**Projet éolien
"Langrois"
(Haute-Marne - 52)**

Communes d'Aujeurres, Vaillant et Vesvres-sous-Chalancey

Avril 2019

**Réponse à l'avis de la Mission Régionale
d'Autorité Environnementale**

Figure 1 : Carte de synthèse des différentes études sur le Milan royal entre 2015 et 2018 à l'échelle de la zone d'implantation potentielle

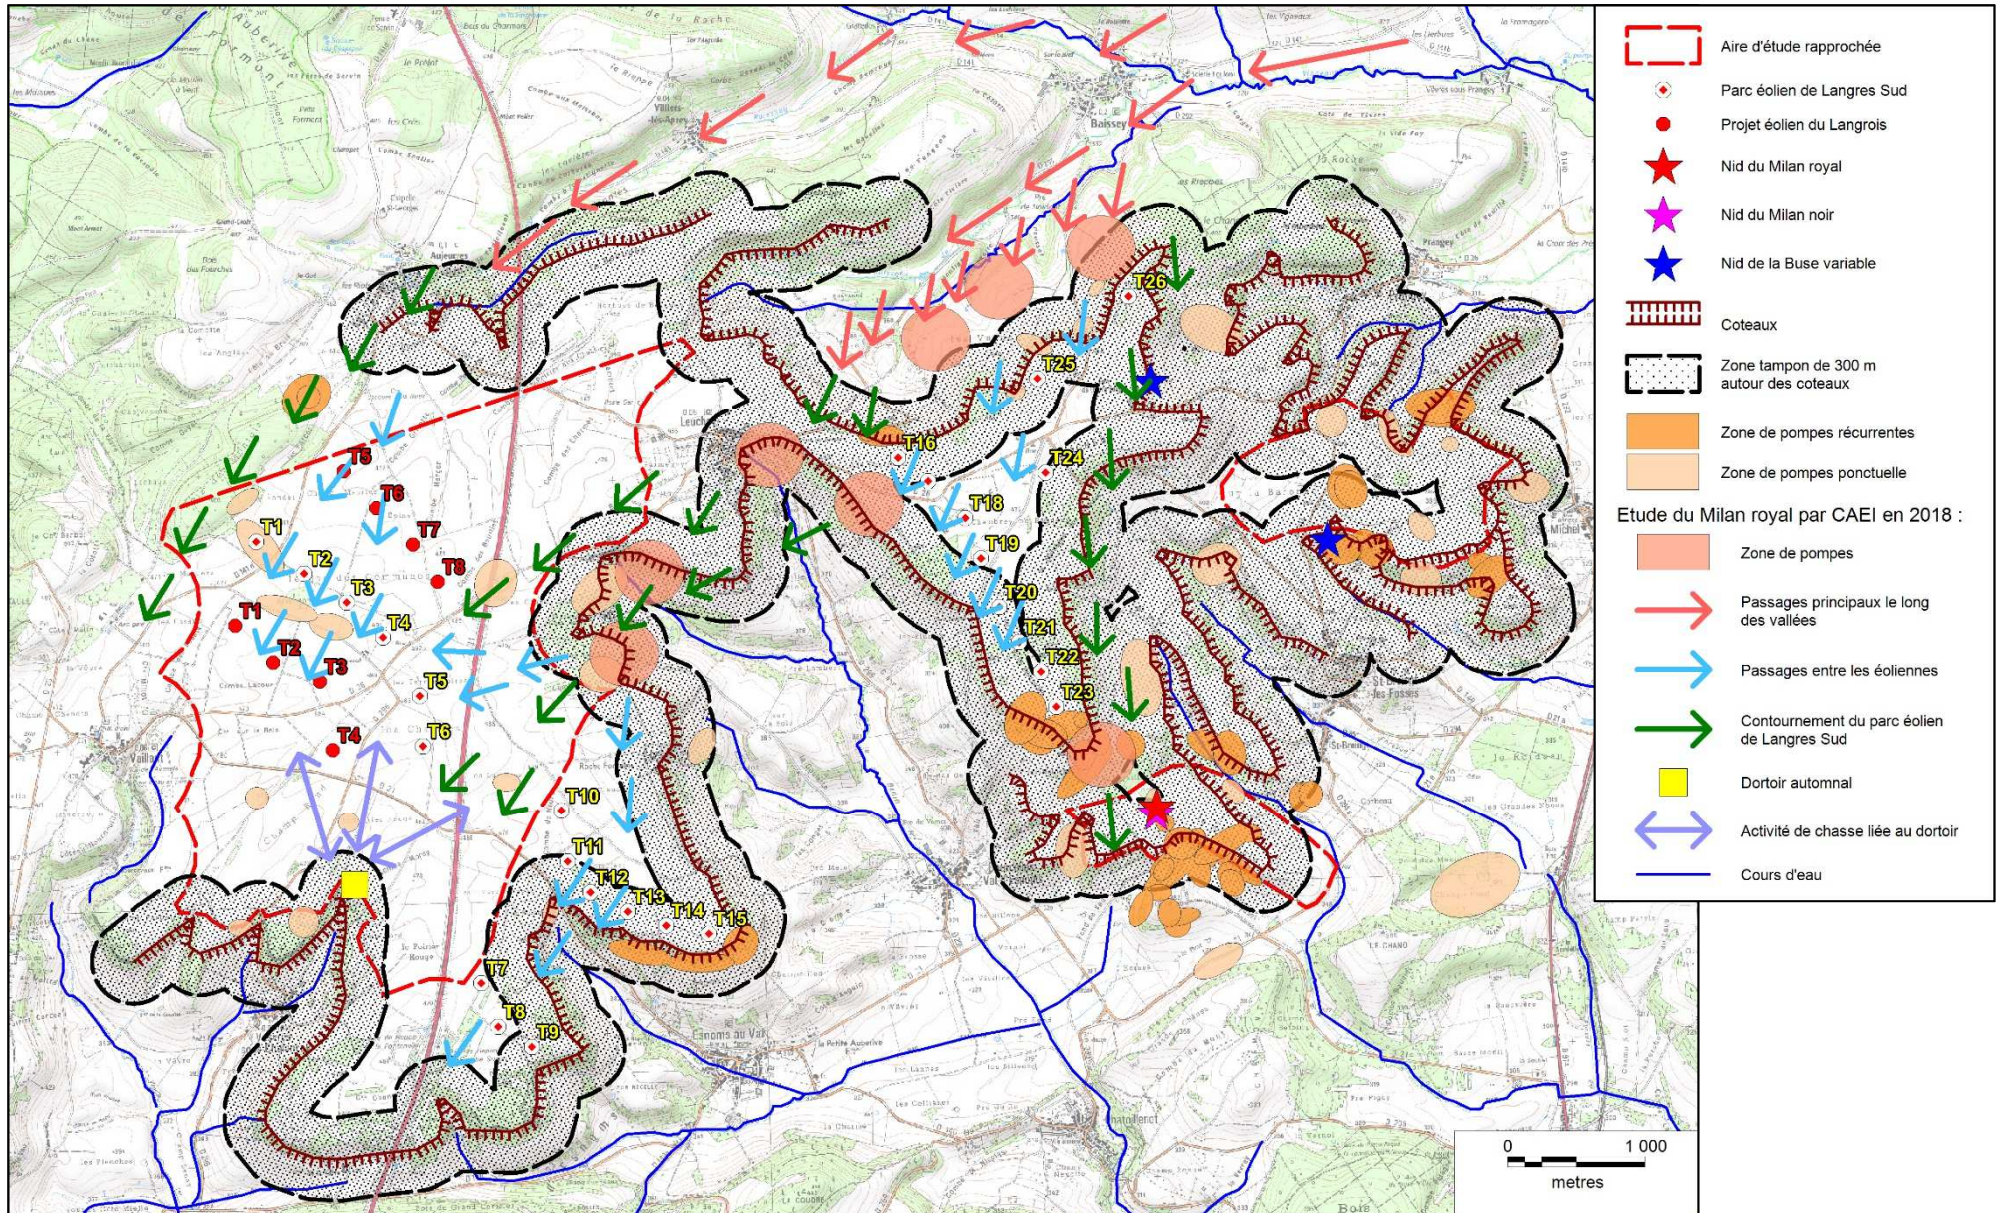
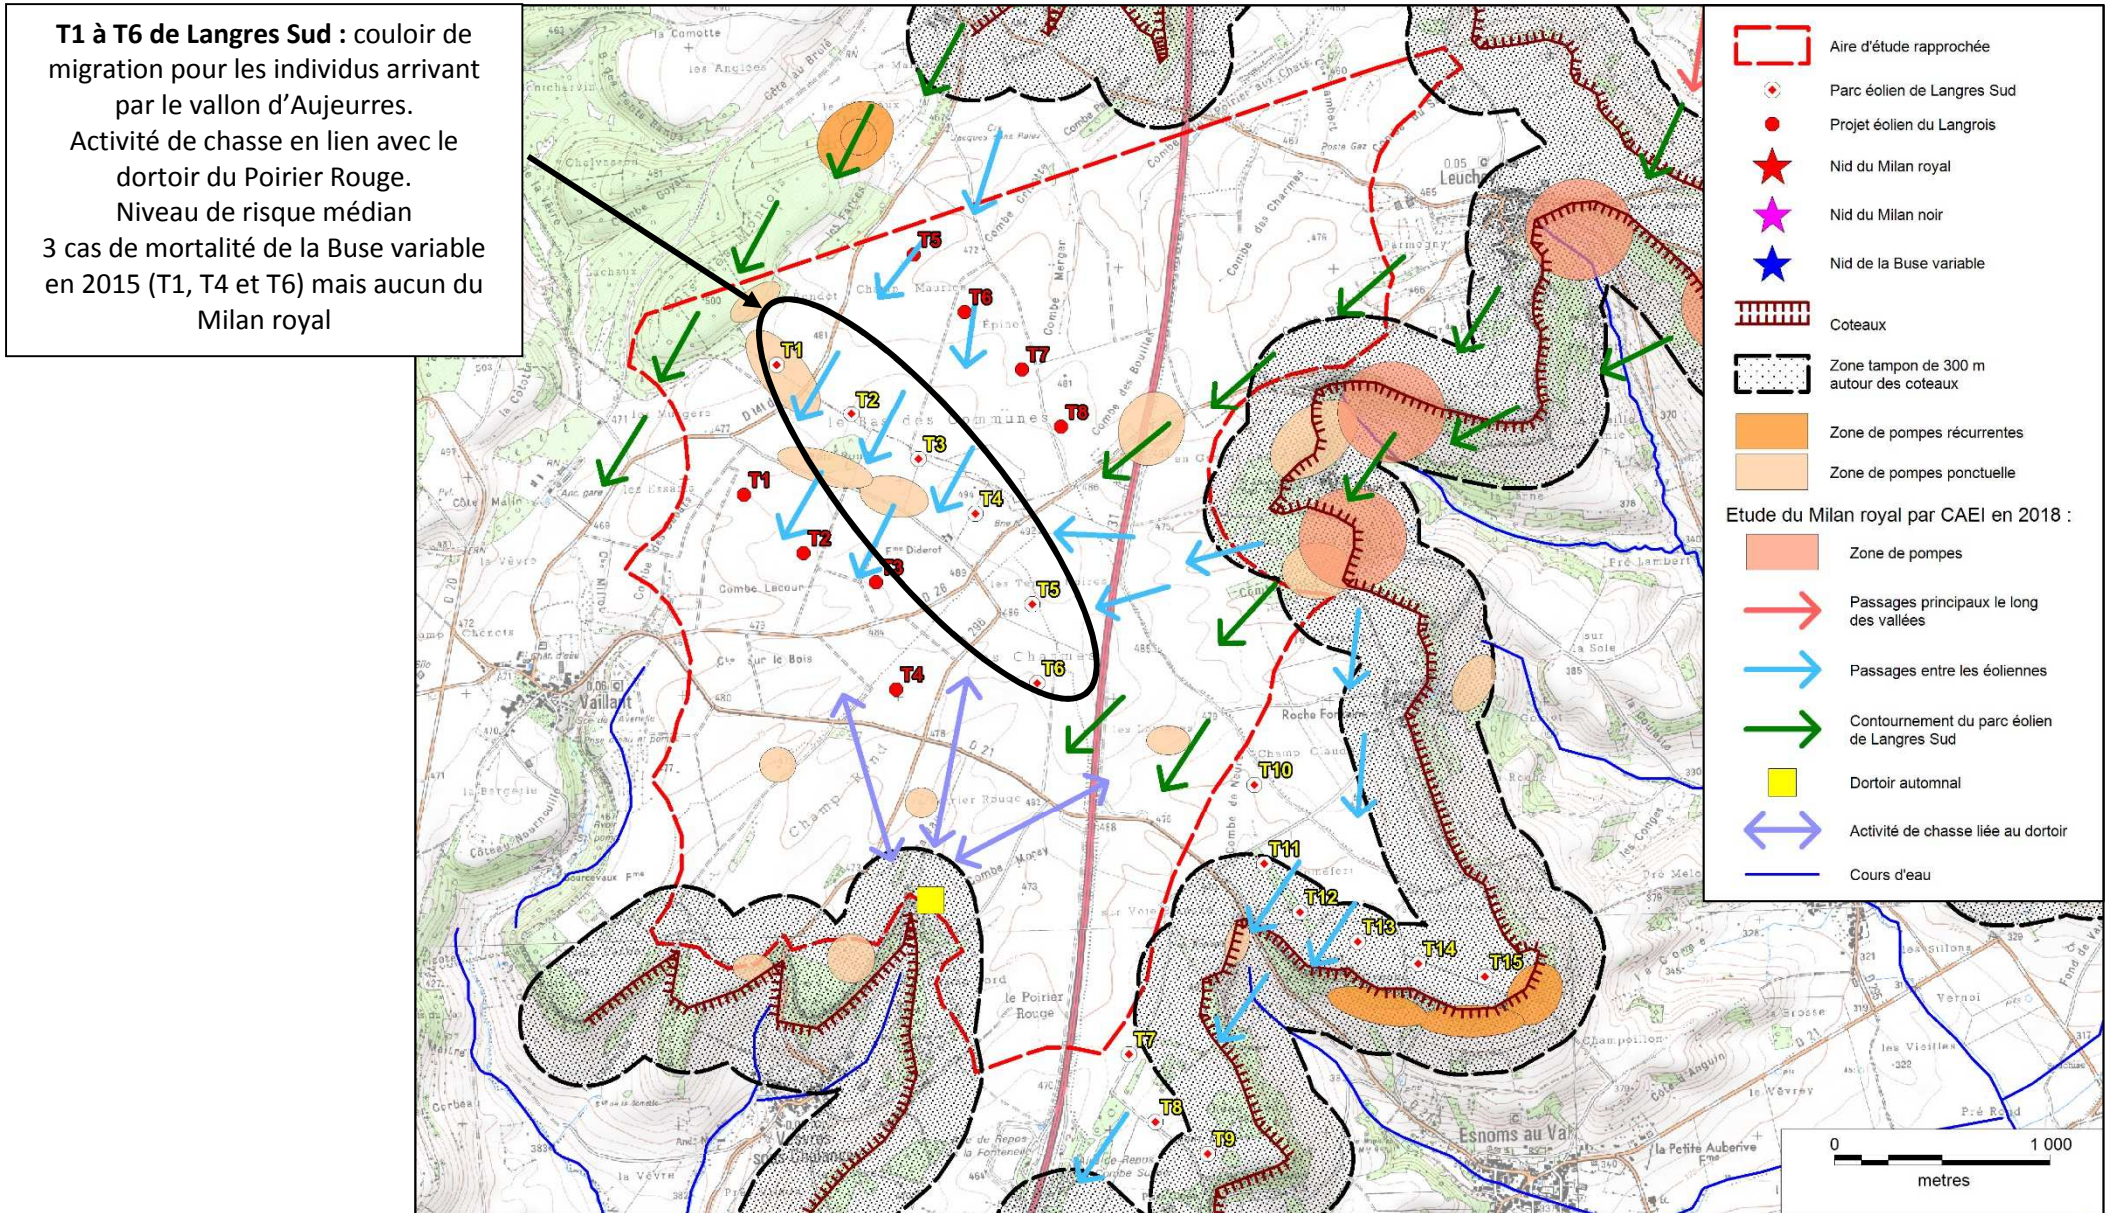
L'Autorité environnementale recommande de fournir une étude détaillée du comportement du Milan royal, du Milan noir et des autres rapaces présents sur la zone permettant d'identifier l'ensemble des zones de chasse et des voies de déplacement à l'échelle de l'aire d'étude intermédiaire (6 km autour de l'aire d'étude rapprochée).

Les résultats et les conclusions sur le comportement des milans royaux au niveau du parc éolien de Langres Sud et donc du projet éolien du Langrois sont cohérents entre les différentes études. Une carte de synthèse peut être effectuée entre les différentes études réalisées entre 2015 et 2018 (pages suivantes).

Cette carte représente déjà une analyse sur une échelle large, avec environ 10 km de part et d'autre de la zone d'implantation potentielle (d'ouest en est). Cette carte de synthèse du projet éolien du Langrois prend en compte les éléments du parc éolien existant de Langres Sud. Les différentes études ont permis d'apporter des connaissances locales assez fines et elles se confortent entre elles. La zone d'implantation potentielle étant déjà de grande taille, une analyse à 6 km autour représente une superficie difficile à étudier. De plus, une telle analyse ne devrait pas pour autant changer les résultats obtenus à l'échelle de la carte de synthèse, qui est déjà large (10 km d'ouest en est).

Finalement, l'ensemble des études conduit à des situations plus particulièrement à risques pour les milans royaux en migration au niveau de la zone d'implantation potentielle. C'est le cas notamment :

Figure 4 : Organigramme détaillant la mesure d'arrêt machine en période de travaux agricoles les années de pullulation de micromammifères (reprise du volet oiseaux p. 157 et de l'étude d'impact p. 468 du Volume 2)

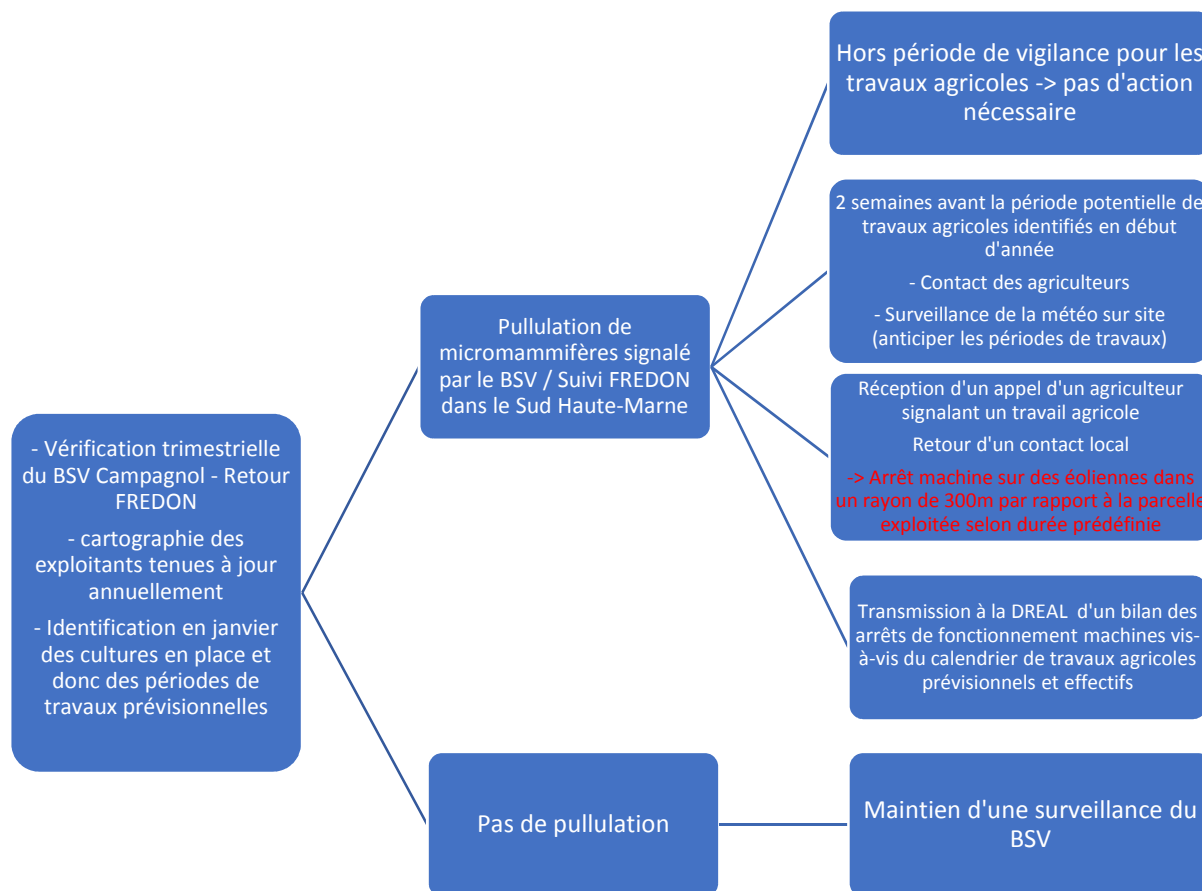
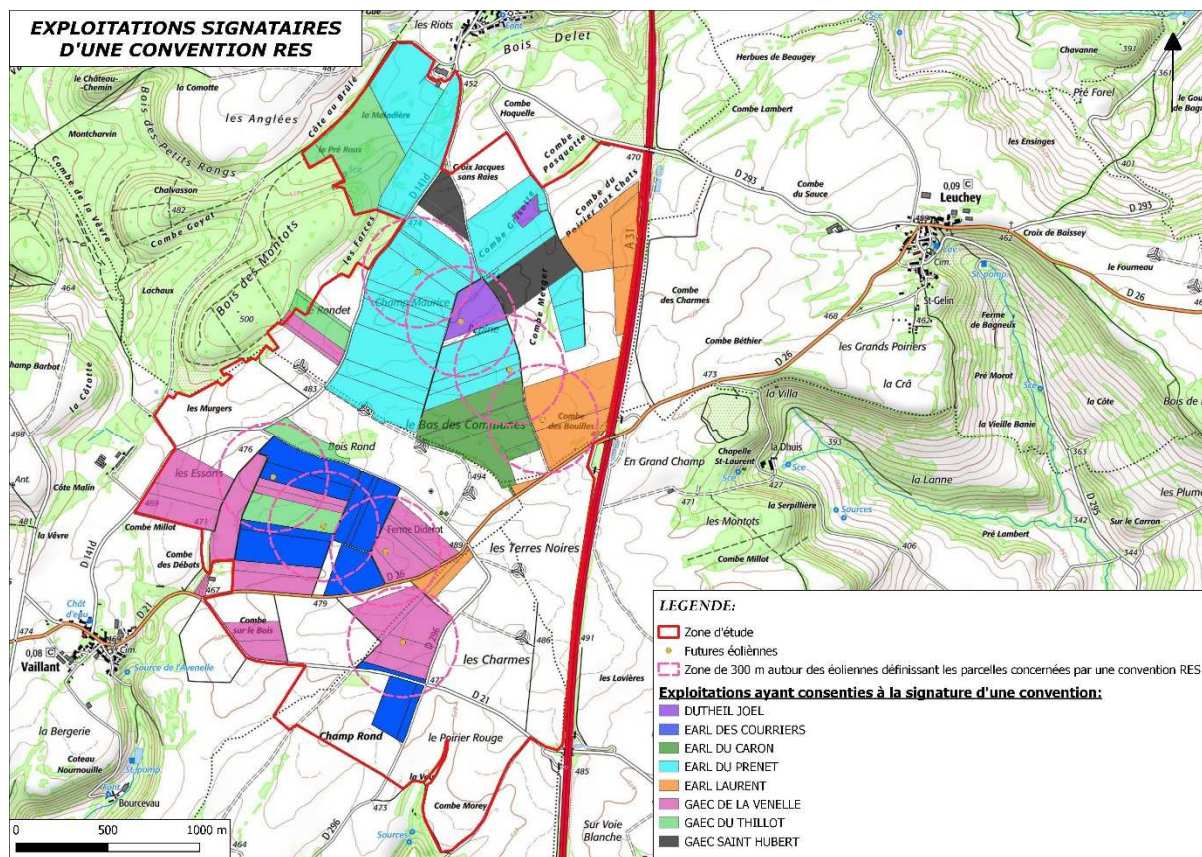
L'Autorité environnementale recommande à l'exploitant de justifier la durée de bridage des éoliennes à la suite des travaux agricoles et de fournir les références utiles. Elle recommande également de présenter des outils garantissant une connaissance exhaustive des travaux des champs réalisés dans et à proximité de la ZIP par l'exploitant. A

défaut d'une maîtrise du calendrier des travaux des champs, l'Autorité environnementale recommande la mise en place d'un bridage systématique pendant les périodes à risque.

Afin de garantir la mise en œuvre effective de cette mesure, des conventions ont été signées depuis le dépôt du dossier de demande d'autorisation environnementale avec la majorité des exploitants agricoles du secteur (cf. Carte 1 : Exploitations agricoles ayant consenties à la signature d'une convention avec RES au moment de la rédaction du présent document). Les conventions prévoient un dédommagement des exploitants en échange de la bonne transmission des informations (cf. Figure 4 : Organigramme détaillant la mesure d'arrêt machine en période de travaux agricoles les années de pullulation de micromammifères (reprise du volet oiseaux p. 157 et de l'étude d'impact p. 468 du Volume 2)).

Cette mesure sera mise en place entre **mi-juin et début octobre**, afin de prendre en compte les différentes phases de travaux agricoles, pendant la période de reproduction et la période de migration

automnale du Milan royal. Si jamais des risques sont pris entre début octobre et début novembre, l'expert sur place qui est chargé de la surveillance du parc pourra alerter RES (jusqu'au 10 novembre).

Figure 7 : Schéma de l'alignement des éoliennes du projet du Langrois avec les éoliennes existantes du parc de Langres Sud

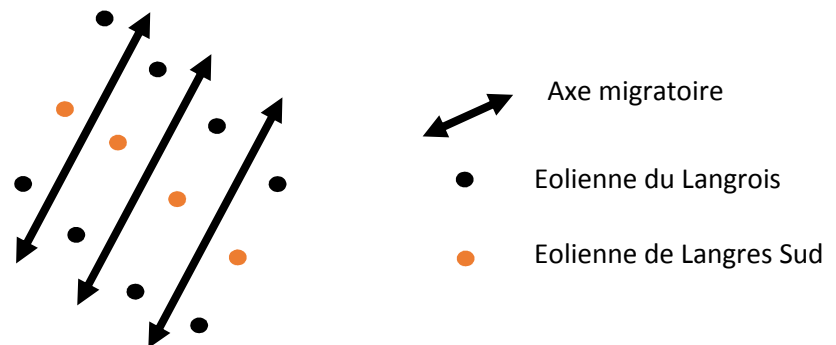
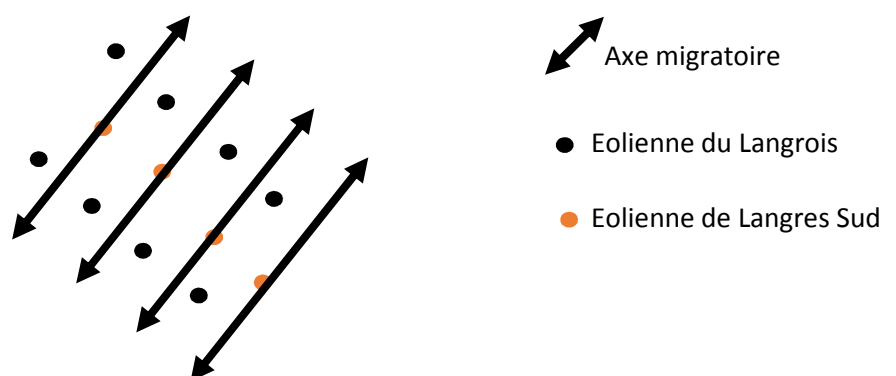
L'Ae ne considère pas que l'alignement des éoliennes avec le parc de Langres Sud soit un argument suffisant pour justifier l'absence de risque supplémentaire pour les oiseaux migrateurs. **L'Autorité environnementale recommande de prendre en compte le parc éolien de Langres Sud et son implantation vis-à-vis du projet dans les impacts cumulés engendrés par le projet du Langrois.**

Il est précisé p146 du volet oiseaux que l'alignement des éoliennes du projet du Langrois avec celles déjà existantes de Langres Sud dans l'axe de migration (mesure préventive prise en compte par le porteur de projet) permet de limiter l'augmentation du risque de collision lié aux effets cumulatifs :

L'implantation de 8 éoliennes supplémentaires augmente théoriquement les risques pour les oiseaux migrateurs, mais la configuration du projet éolien est moins impactant avec un alignement des éoliennes dans l'axe nord-est / sud-ouest.

Les études réalisées dans le cadre du suivi du parc de Langres Sud ainsi que l'état initial « oiseaux » du projet du Langrois montrent que les milans royaux migrateurs ont des vols majoritairement dans un axe nord-est / sud-ouest, avec des passages entre les éoliennes du parc de Langres Sud. Un alignement des éoliennes du projet du Langrois sera donc moins impactant dans cet axe, qu'avec une configuration en quinconce comme ci-dessous :
